## 主配管の仕様変更に伴う設工認の軽微な変更の届出要否について

新型遠心機への更新等に係る設工認申請（令和3年7月26日付け原規規発第2107269号）における2Aカスケード設備の主配管の厚さ（呼び径125A及び150A）を日本産業規格（以下、「JIS規格」という。）に規定される2種類の厚さとすることについて、設工認の軽微な変更の届出の要否を確認させて頂きたい。

図 変更範囲の概要

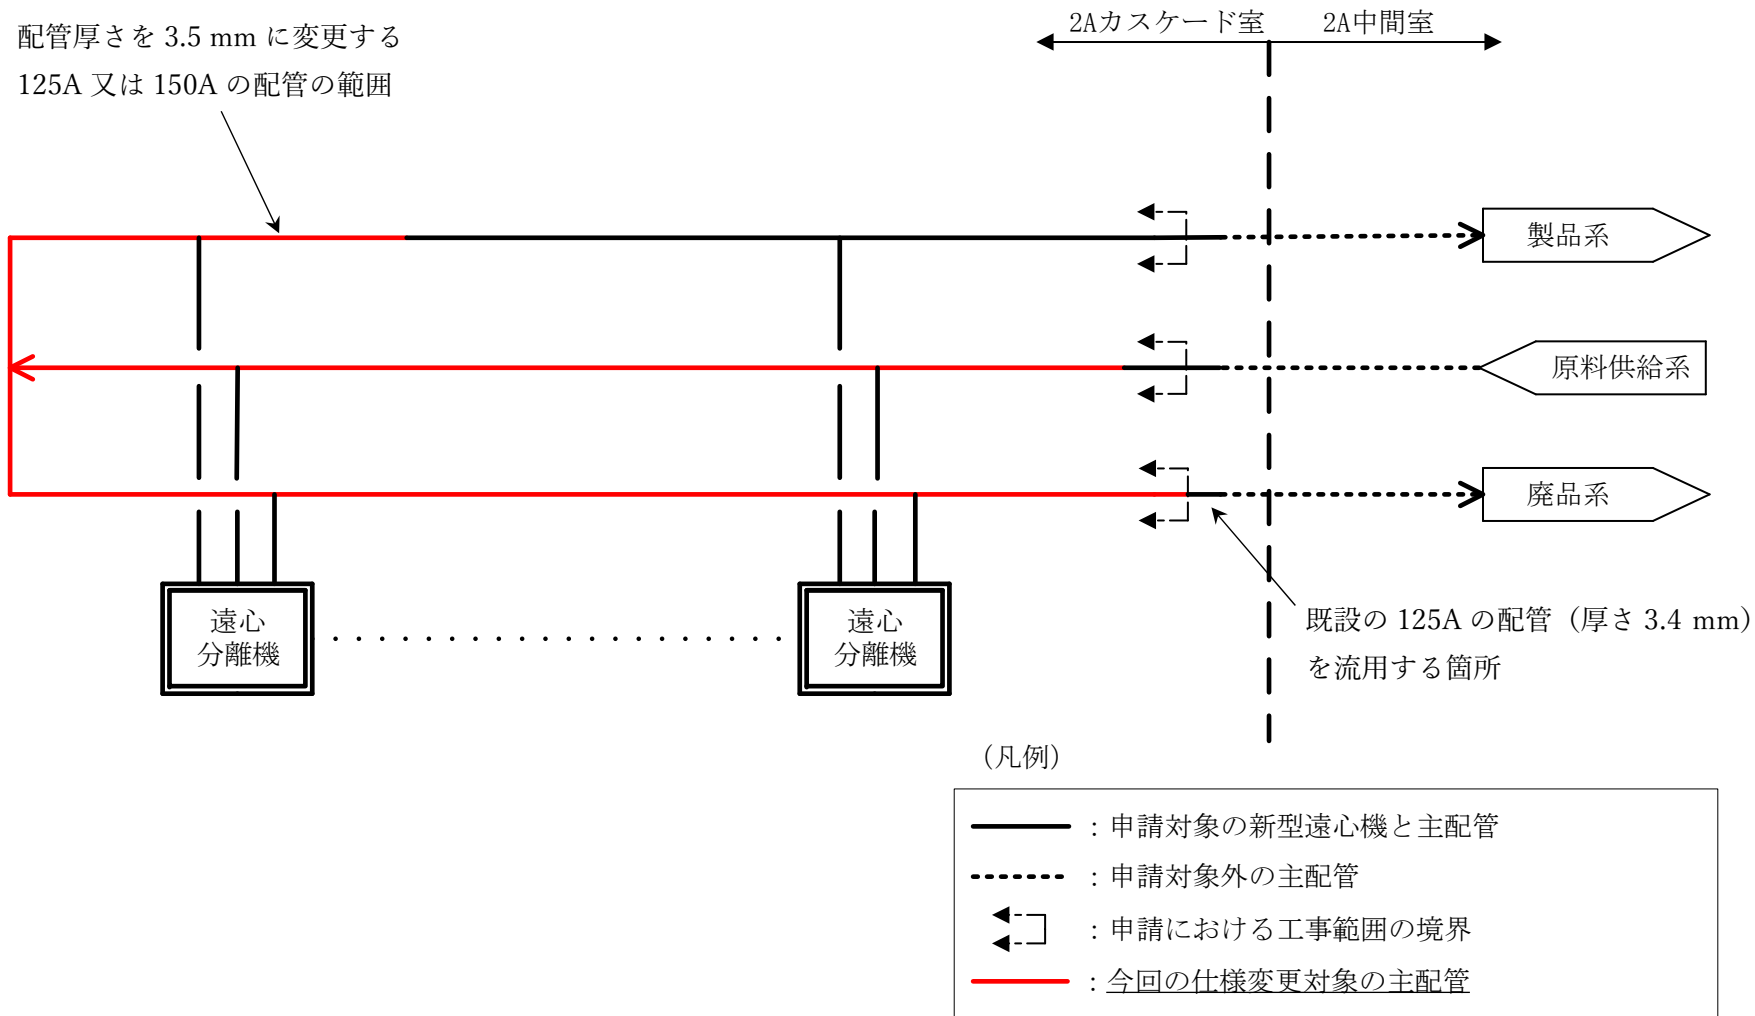
前頁 2. に示すとおり、JIS 規格では標準厚さ 3.4 mm に加え、ただし書きで厚さ 3.5 mm について「適用してもよい」とされていること、配管メーカーにおいては、厚さ 3.5 mm のものが市場流通品の主流となっていることも踏まえ、今回の工事では呼び径 125A 及び 150A の配管について厚さ 3.5 mm を使用する。変更範囲の概要を図示したものを添付 1 に示す。

当該比較表左側の記載において、厚さ 3.4 mm としていた主配管（呼び径 125A 及び 150A）については、厚さを 3.5 mm を追加する。  
 ただし、既設を流用する厚さ 3.4 mm の配管（呼び径 125A）もあることから、当該箇所については、「変更なし」とするとともに\*7（既設を流用する範囲）の注釈を付す記載とする。
